後付け部品の騒音防止装置（マフラー）に関わる自主改善の実施について

平成 28 年 2 月 17 日

通知者の氏名 トヨタテクノクラフト株式会社
 又は 名称 代表取締役社長 稲垣 和也
 住 所 東京都港区芝浦4丁目8番3号

改善箇所説明図

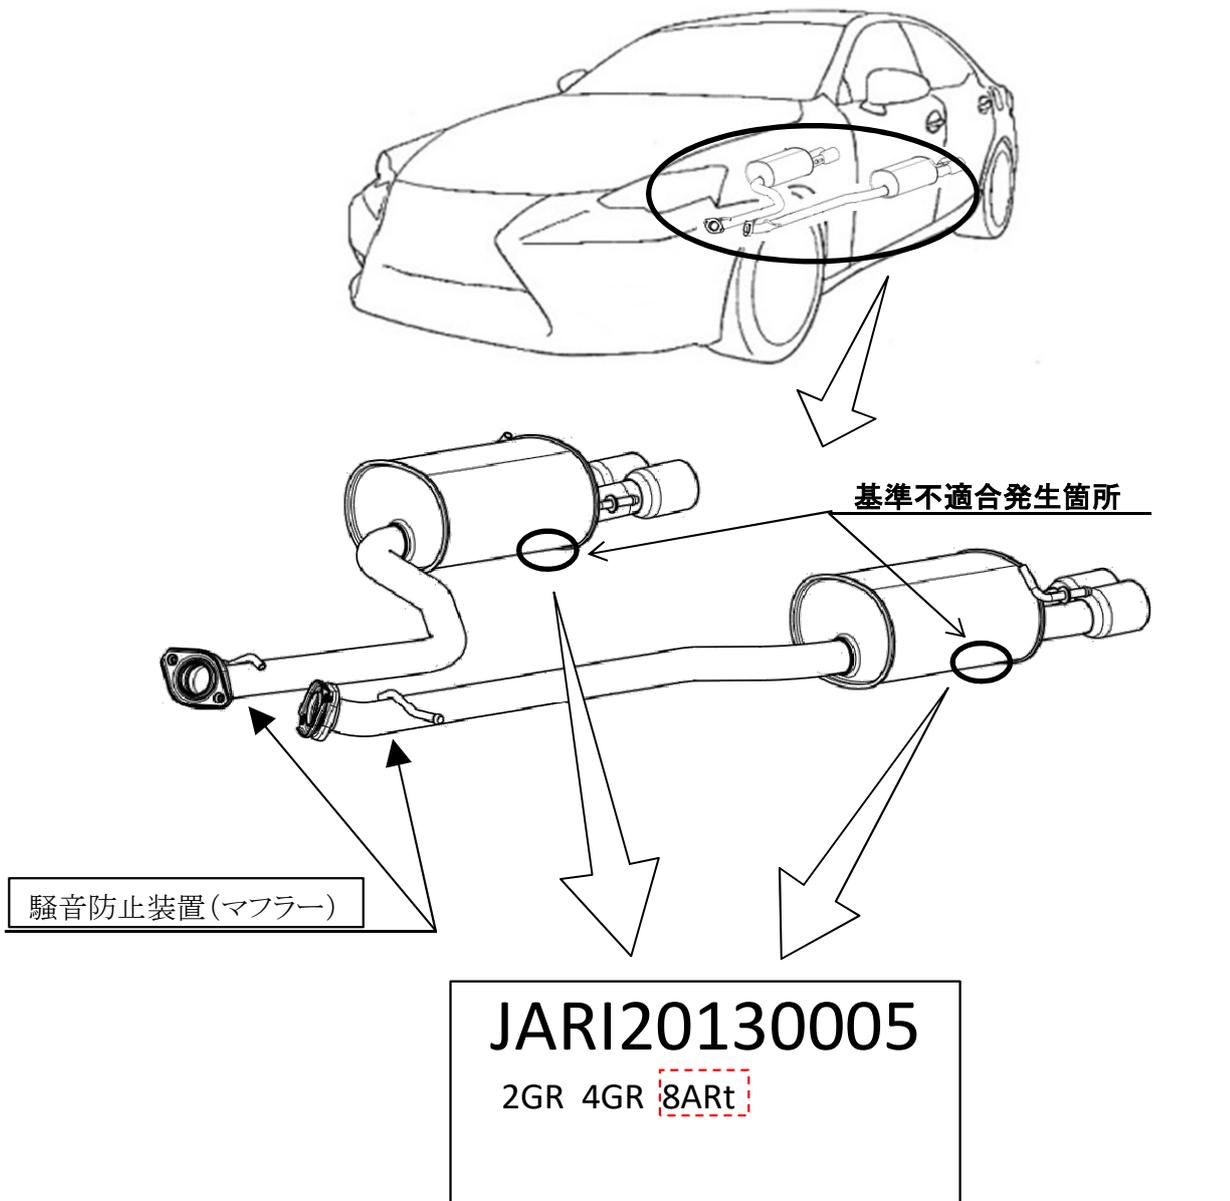
後付け部品の騒音防止装置(マフラー)において、性能等確認済表示に記載されるべき複数の原動機型式のうち、1つの記載が無いものがある。そのため、記載が無い原動機を備える車両にこのマフラーを装着した場合、マフラーの性能確認ができず保安基準への適合性が判断できないおそれがある。

記載が無い原動機を備える車両に装着された当該マフラーの性能等確認済表示を確認し、原動機型式の記載が無いものであれば正規品へ交換する。
